Gutachtliche Stellungnahme

10-001877-GAS01-A01-0203-de-01 zu
Zusammenfassenden Prüfbericht 101 42037 R1

Bauteil
Bezeichnung des Systems **Euro Design 86 plus**

Gegenstand **Mitnahme von Flügelprofilen mit Dichtlippe im Glasfalz**
Profile gem. EN 12608, Klasse B
(Wandstärke der Sichtflächen $\geq 2,5$ mm,
der nicht sichtbaren Flächen $\geq 2,0$ mm)

Tabelle 1 Gegenüberstellung geprüfte Ausführung – gutachtlich übertragene Ausführung

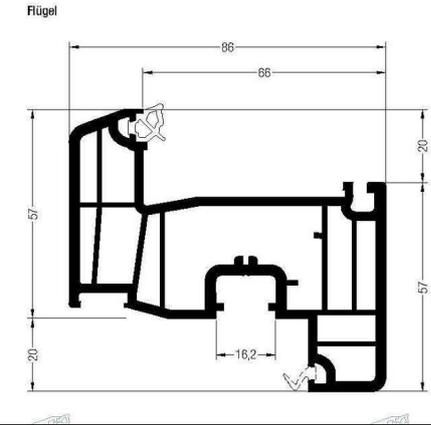
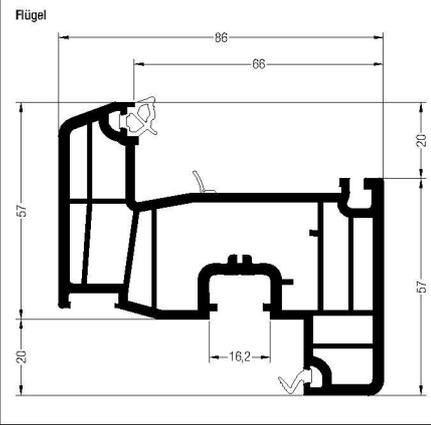
Abweichung	Dichtlippe im Glasfalz	
Beurteilung	<p>Die entscheidenden Konstruktionsmerkmale sind identisch, insbesondere sind dies die Ausführungen der Dichtungen und die Haupt- und Funktionsmaße.</p> <p>Der wesentliche Unterschied liegt in der Ausführung mit Dichtlippe im Glasfalz.</p> <p>Profildzeichnungen liegen dem ift Rosenheim vor.</p>

Tabelle 2 Gegenüberstellung geprüfte Ausführung – gutachtlich übertragene Ausführung

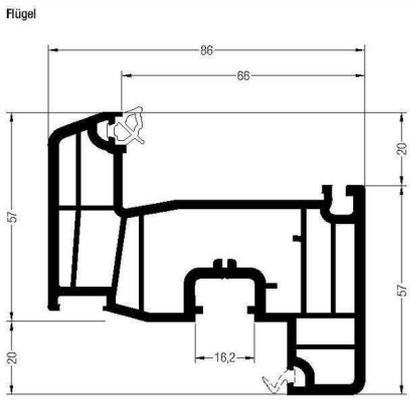
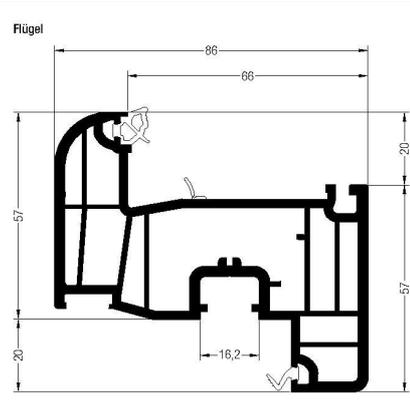
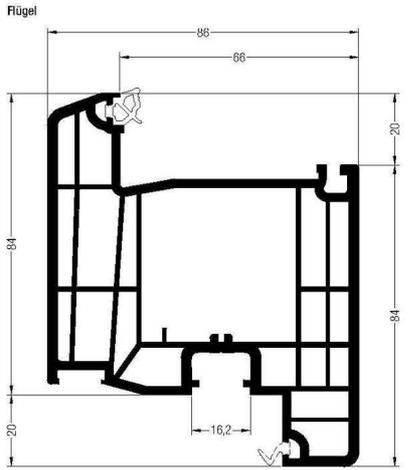
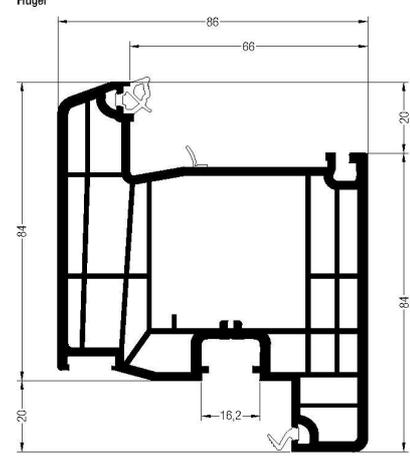
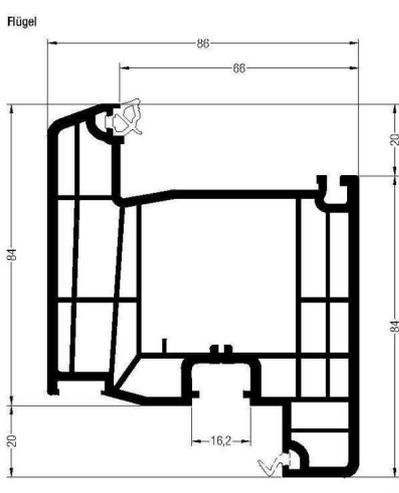
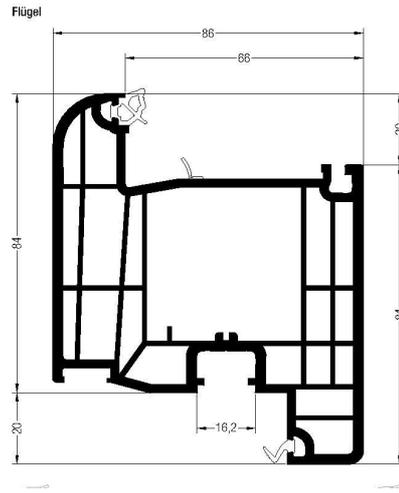
Abweichung	Dichtlippe im Glasfalz, äußere Profilkontur	
Beurteilung	<p>Die entscheidenden Konstruktionsmerkmale sind identisch, insbesondere sind dies die Ausführungen der Dichtungen und die Haupt- und Funktionsmaße.</p> <p>Der wesentliche Unterschied liegt in der Ausführung mit Dichtlippe im Glasfalz.</p> <p>Profilzeichnungen liegen dem ift Rosenheim vor.</p>
